新竹縣政府工程查核代表照片表

工程名稱：竹北市勝利國中校舍興建工程

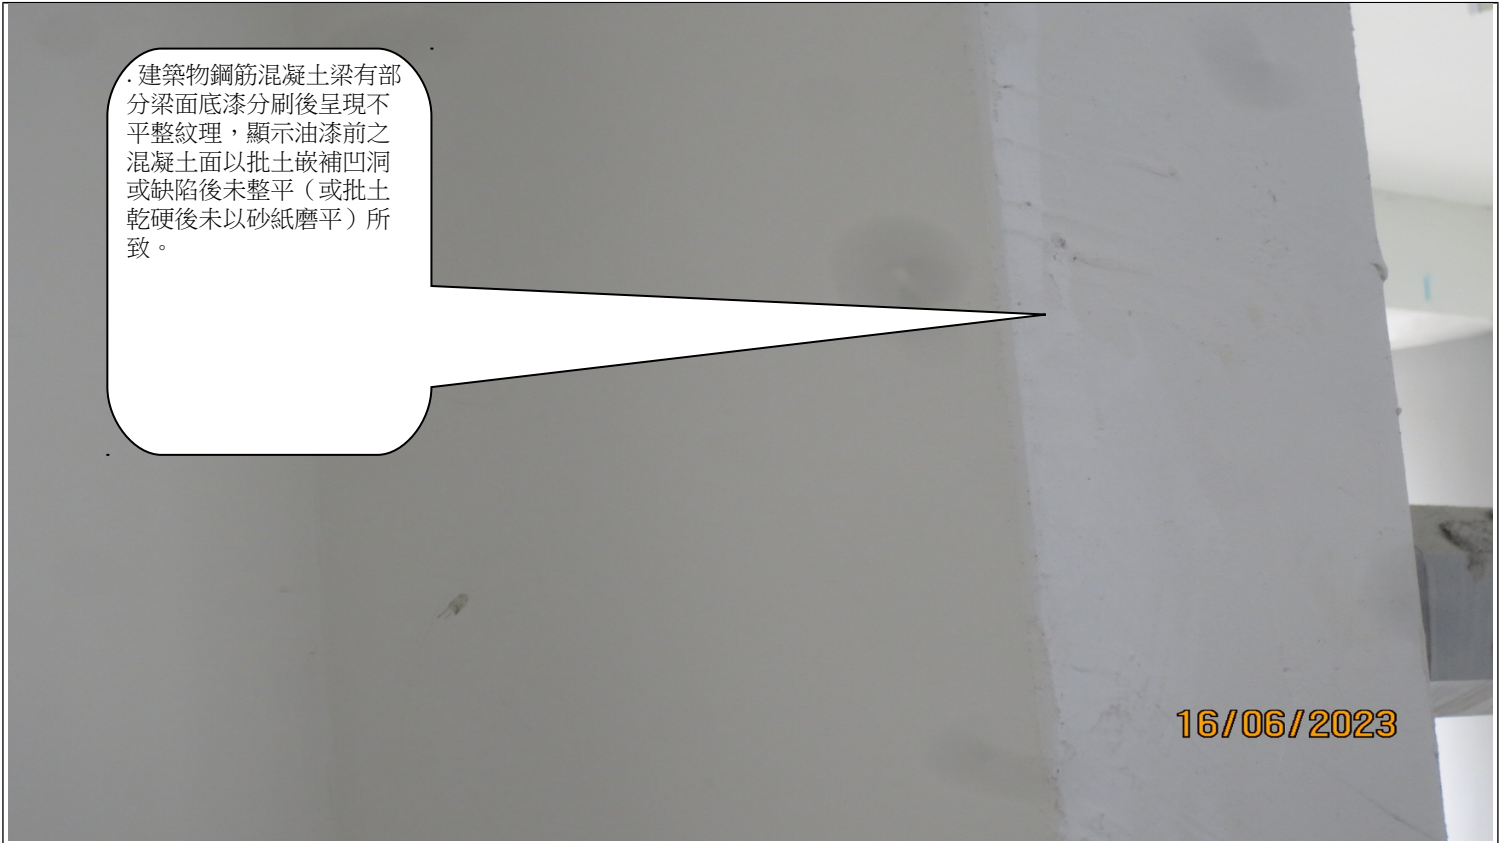
屋頂隔熱磚鋪面在邊緣或轉角處之未達一塊磚面積的零散處採用填放清碎石替代隔熱磚，不符合設計，應以切割之隔熱磚鋪上，隔熱磚切割後尺寸以不小於原整磚之 1/2 為原則；此外，部分隔熱磚有缺角損壞情形。

屋頂隔熱磚鋪面，部分隔熱磚有缺角損壞情形。

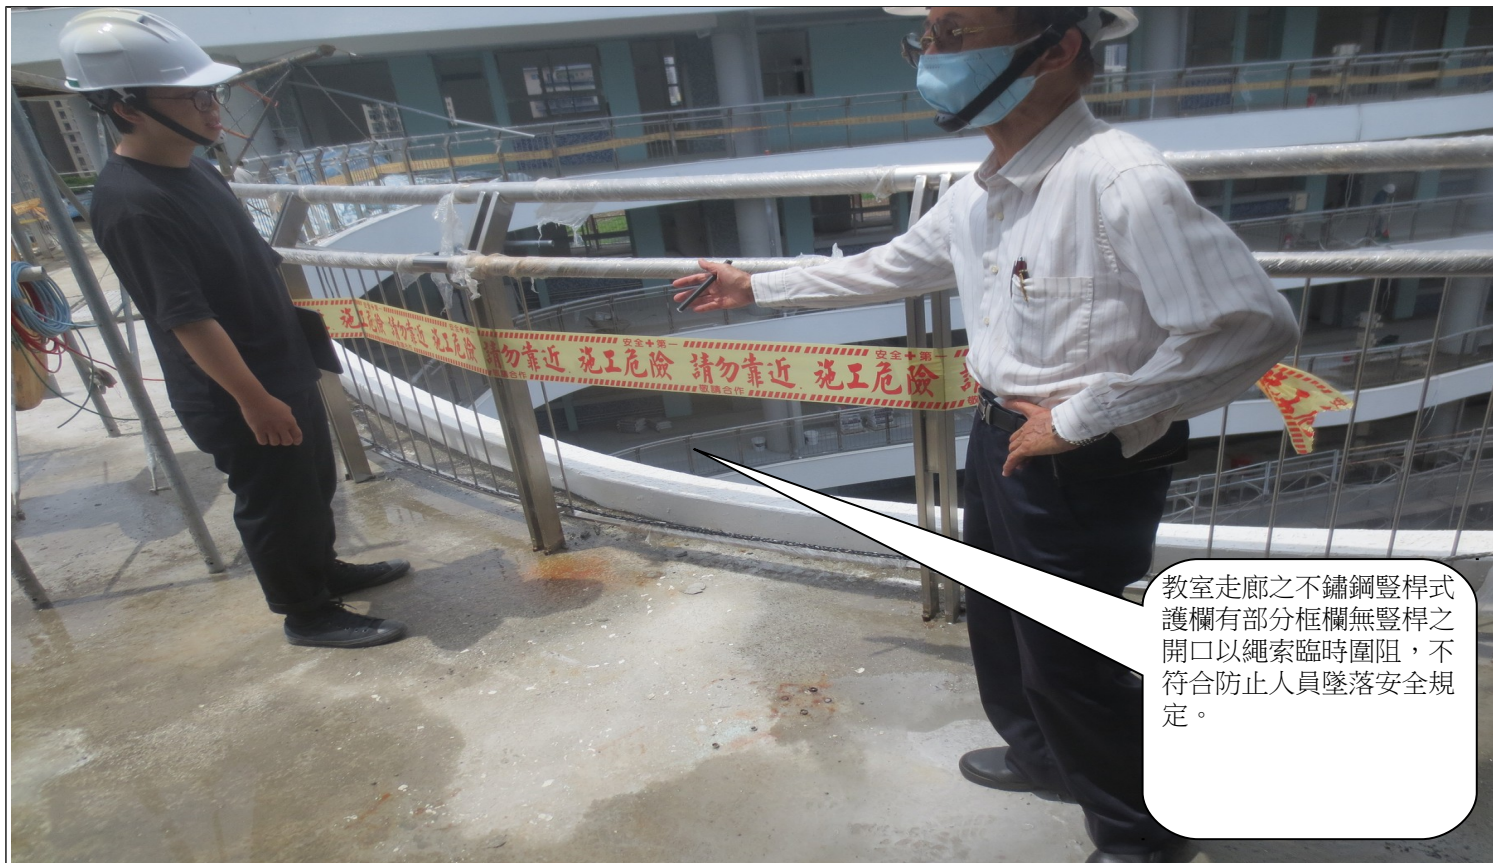
高差 2 公尺以上工作場所之邊緣及電梯口開口部分設置之安全護欄，以手力推動時有顯著前後變形情形，不符合「營造安全衛生設施標準」規定之護欄於任何方向加以七十五公斤之荷重無顯著變形之強度要求。

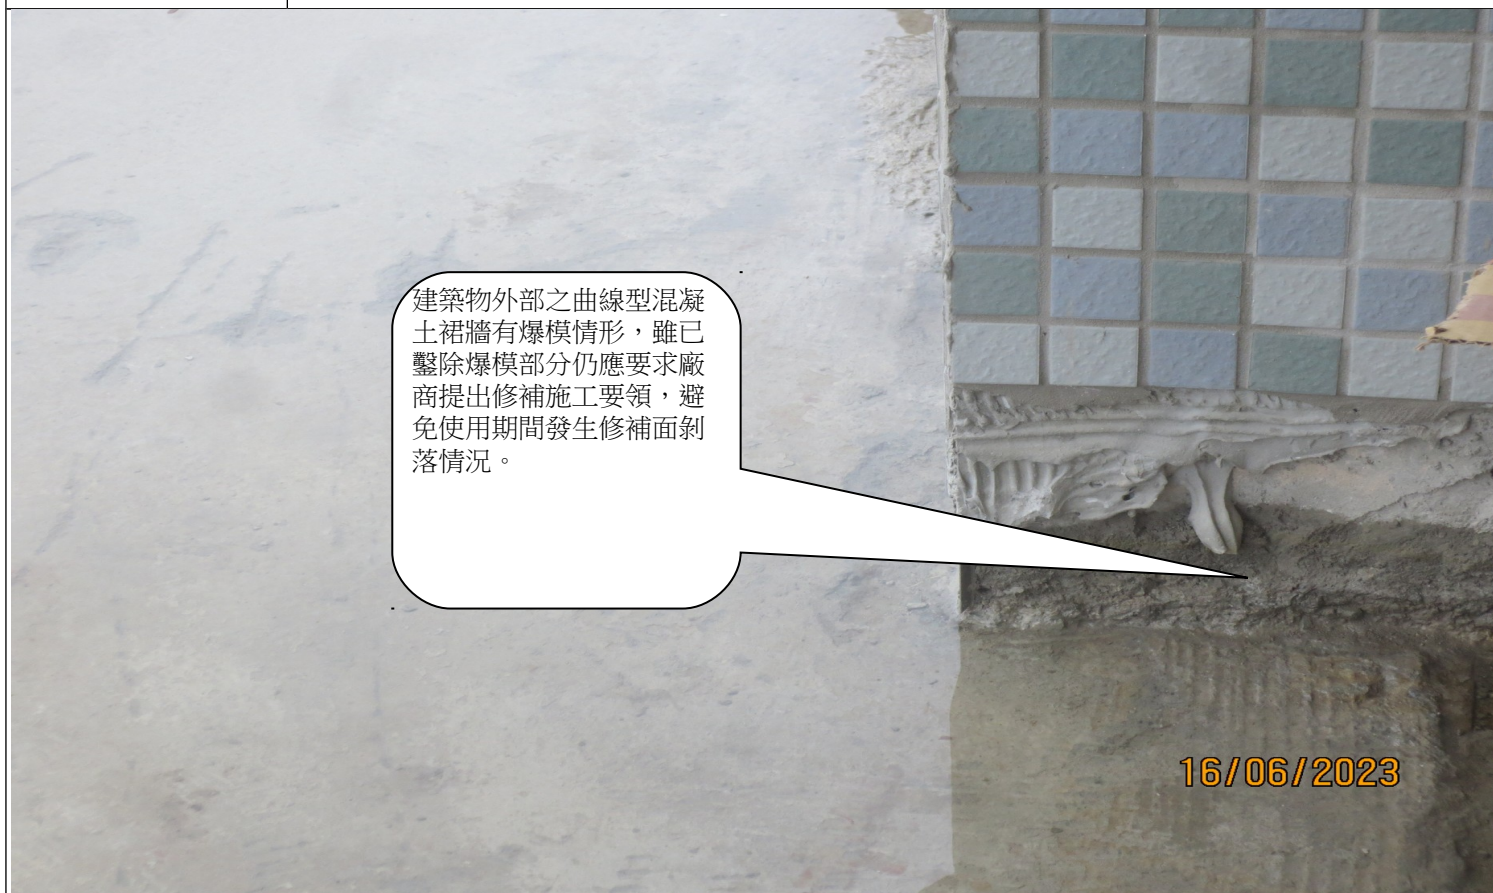
教室走廊之不鏽鋼豎桿式護欄有部分框欄無豎桿之開口以繩索臨時圍阻，不符合防止人員墜落安全規定。
